Edital PE 052023 - QUESTIONAMENTOS

A empresa JJF2 ENGENHARIA D EMANTENÇÃO – EIRELI solicita ao Serviço Social Autônomo Paranaeducação – PREDUC o esclarecimento de questionamentos sobre o edital PREGÃO ELETRÔNICO N º 05/2023 sobre os seguintes pontos:

O edital se propõe à contratação de empresa de engenharia especializada para execução do projeto piloto Escola Solar, consistindo no fornecimento de geração fotovoltaica (gfv) com potência instalada total de 75 kw nas dependências de cada uma das 20 escolas selecionadas.

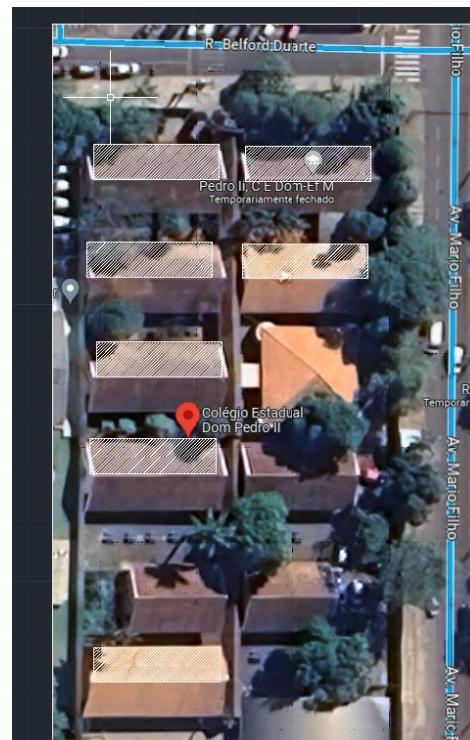
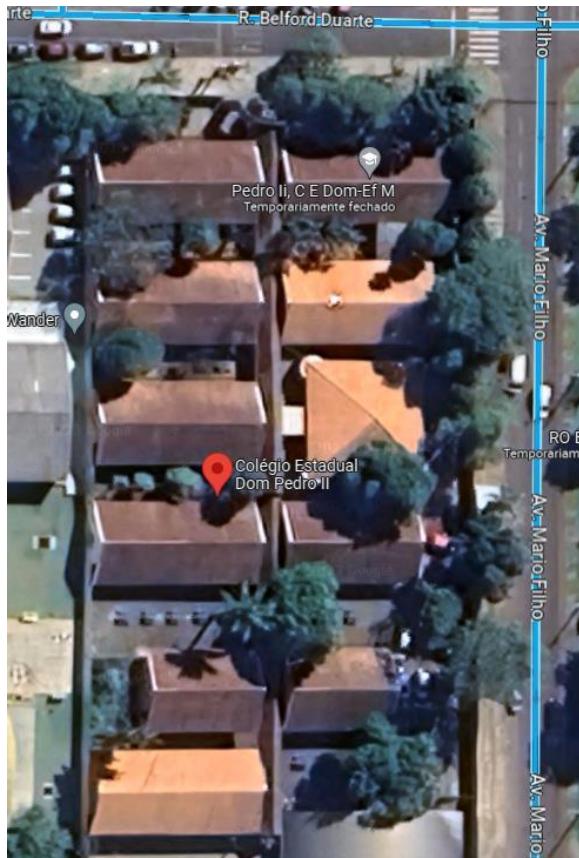
Bem, a menção do edital de que a instalação dos painéis solares obedeçam a “**mesma inclinação e orientação azimutal de cada águas do telhado**” incide num grave problema, pois, como o mesmo parágrafo menciona “**devendo ser priorizada a instalação nas águas com inclinação mais próximas da direçao norte.**” temos que instalações diferentes de situações com inclinações voltadas para o Norte Geográfico não terão o funcionamento correto, chegando à perdas de geração de 40, 50, 60 e até 80% para as latitudes das escolas selecionadas. Os manuais de instalação e os softwares de simulação informam até que o ângulo formado entre o painel solar e o plano da linha do horizonte deve ser de 21 a 23° para instalações nas latitudes solicitadas.

Solicitar que as instalações sejam feitas em “águas do telhado” diferentes daquelas voltadas para o Norte Geográfico é considerar que está se adquirindo sistemas fotovoltaicos subaproveitados, com considerável desperdício de capacidade de geração solar, e consequentemente, um gasto monetário desnecessário.

Colégio Estadual Silvio Magalhães Barros - Maringá

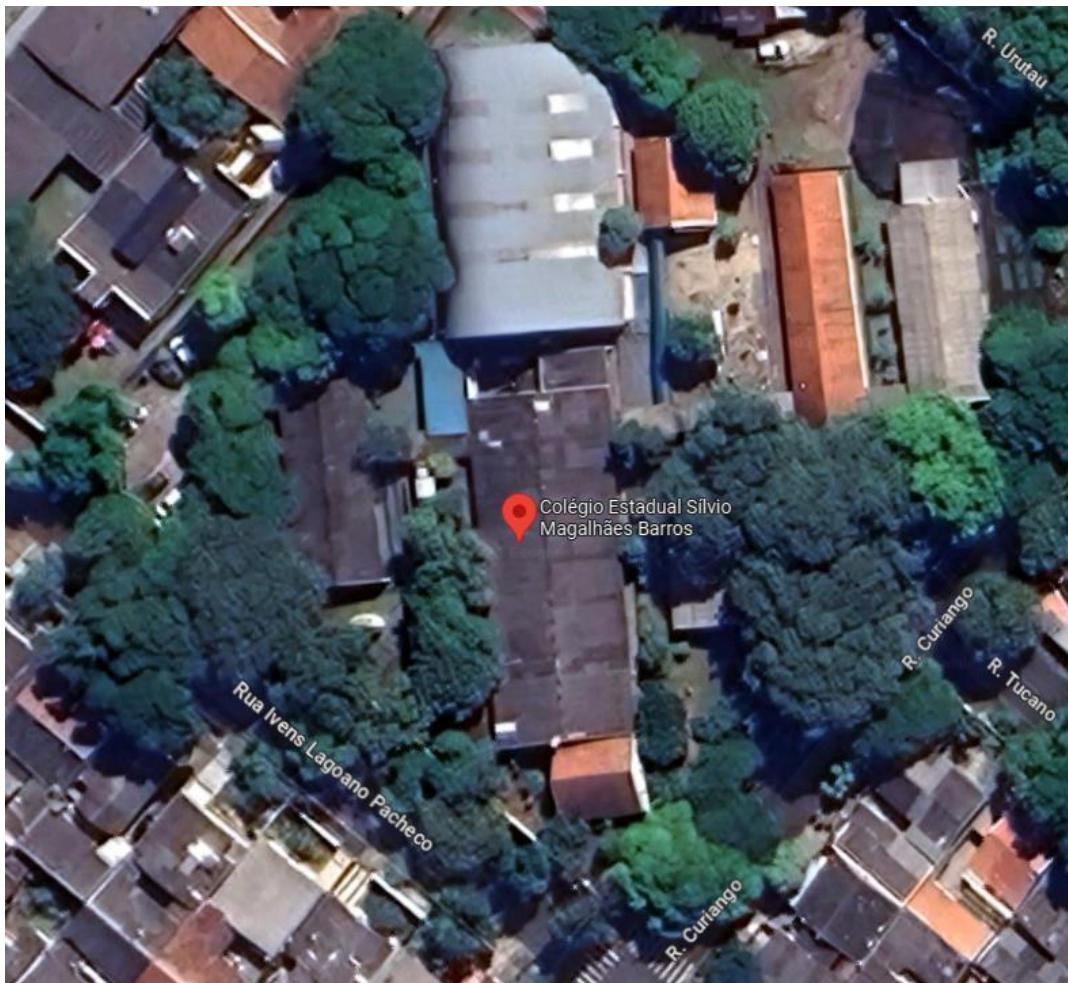
Área = 278m²
